MINISTERO DELL'AMBIENTE E DELLA TUTELA DEL TERRITORIO E DEL MARE

COMMISSIONE TECNICA DI VERIFICA DELL' IMPATTO AMBIENTALE - VIA E VAS

Parere n. 2848 del 26/10/2018

Progetto	<p><i>Istruttoria VIA</i></p> <p>Progetto di sviluppo concessione "Colle Santo" - Messa in produzione del giacimento di gas naturale Colle Santo</p> <p>ID VIP 3385</p>
Proponente	Proponente: Cmi Energia S.p.A.

Figura 4. Schema a blocchi per l'impianto di GNL – Colle Santo

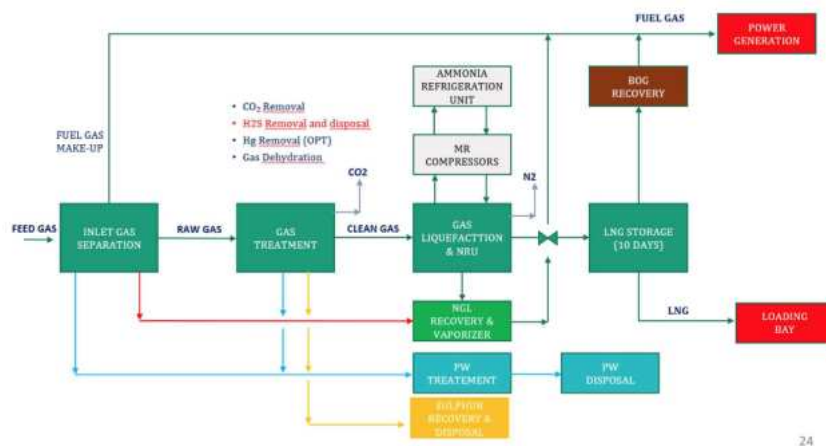
- Per traguardare le specifiche del *Wobbe Index* e Potere calorifico superiore del GNL, è previsto uno spillamento nella *Cold Box* su una corrente ricca di idrocarburi pesanti. Tale corrente è successivamente rievaporata e utilizzata per la produzione di energia elettrica.
- A valle della *Cold Box* è posta l'unità di distillazione criogenica NRU per la rimozione di azoto fino al valore residuo dell'1% molare. In uscita dall'NRU il GNL subisce un'espansione Joule-Thomson attraverso valvola e viene portato alle condizioni di stoccaggio.
- Il gas liberato a seguito della laminazione, accumulato nel *Flash Drum* è utilizzato come *Fuel Gas* per la produzione di Energia Elettrica nell'impianto previa ri-compressione.

Figura 5. Inquadramento territoriale dello Small Scale Plant e distanza dalla diga di Bomba

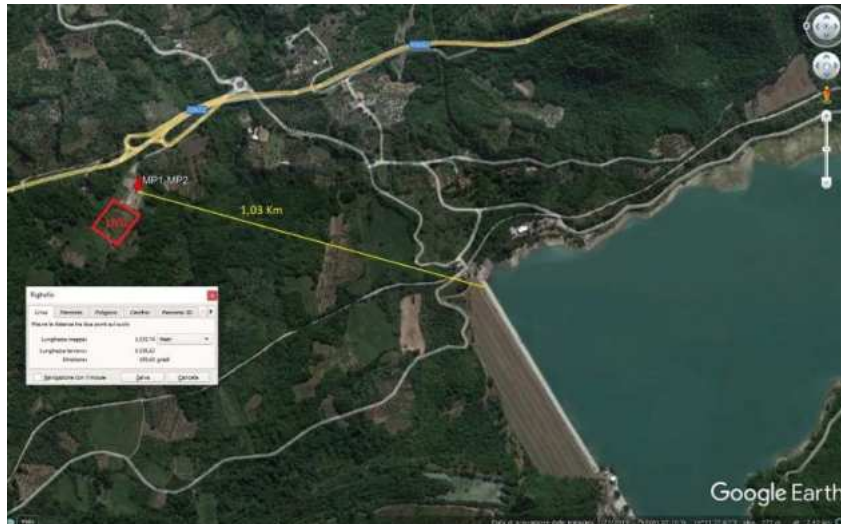
Lo *Small Scale LNG Plant* sorgerà nei pressi dei pozzi Monte Pallano 1 (MP1) e 2 (MP2) un'area scarsamente antropizzata adibita principalmente ad uso agricolo con lieve presenza di case e masserie disabitate o utilizzate a scopo prettamente temporaneo. Il lotto dello *Small Scale LNG Plant* sarà delimitato ad Est dalla S.S. 652 Val di Sangro, dalla quale verrà realizzato anche l'accesso all'impianto in concomitanza a quello della diga di Bomba. A Nord e ad Ovest prettamente da distese boschive e agricole, mentre poco a Sud ad una distanza di circa 1,03 km si estende la diga ed il corrispettivo Lago di Bomba (Figura 5).

L'impianto *Small Scale LNG* (in rosso) risiederà prettamente nella zona fiancheggiante i pozzi MP-1 e MP-2 ed avrà una estensione superficiale preliminare di circa 15,000 m² (1,5 ettari) comprensivi di vie di fuga e di accesso circolariferenziali. In Figura 6 è mostrato il *Layout* preliminare dell'impianto destinato alla liquefazione del gas estratto e produzione con stoccaggio in loco di GNL.

Figura 7. Posizione delle stazioni nella rete ACEA ottimizzata. Le linee colorate rappresentano i differenti domini indagine.

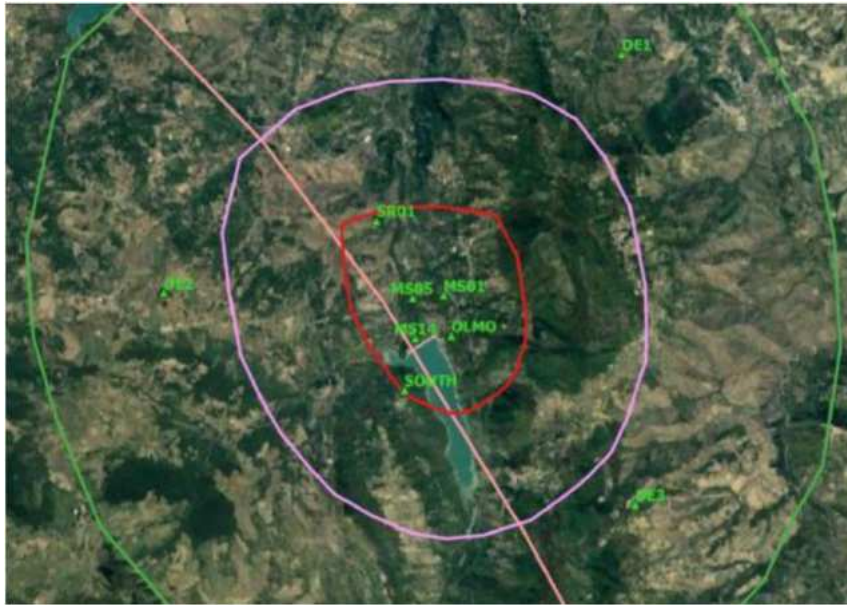
Il Proponente riporta che il risultato delle varie simulazioni sulla "Rete ACEA OTTIMIZZATA" è risultato eccellente come soglie di localizzazione teoriche che, per lo scenario di rumore "medio", risultano negative o prossime allo 0 per tutte le profondità considerate e all'interno dei DI e DE. Per lo scenario di rumore "rumoroso", si denotano valori pienamente congruenti con le raccomandazioni delle Linee Guida MiSE 2014, con soglie di localizzazione sul perimetro del DE di ML = 0,8, mentre nella zona della diga i valori si attestano vicino allo 0 o negativi.

I test sulle incertezze di localizzazione sono risultati inoltre molto soddisfacenti e simili a quelli ottenuti con la "Rete ESTESA", con errori attesi, per eventi posizionati a 3 km di profondità, di 400-500 nel DI e comunque ben inferiori al km nel DE, in totale coerenza con quanto suggerito nelle Linee Guida Mise 2014. Un'analisi aggiuntiva per eventi localizzati a livello del mare, in corrispondenza dunque della base dell'invaso della diga di Bomba, evidenzia ancora delle incertezze di ri-localizzazione nell'ordine di 100-200 m in prossimità della diga.

L'installazione della rete di monitoraggio sismico offre inoltre, secondo il Proponente, la possibilità di realizzare il monitoraggio dinamico della struttura della diga, sia relativamente al suo comportamento in caso di terremoti, sia in generale per quanto riguarda la stabilità e valutazione della condizione generale della struttura. Il monitoraggio dinamico valuta la risposta delle strutture a forzanti esterne, tipicamente sorgenti di vibrazione attive o passive. Nel caso in oggetto si considera di effettuare un monitoraggio di tipo passivo, in cui cioè non si usano sorgenti attive per energizzare le strutture, ma si sfrutta il rumore ambientale già esistente. In linea generale, per questo tipo di analisi è opportuno installare almeno un sensore al piede della diga, per valutare il
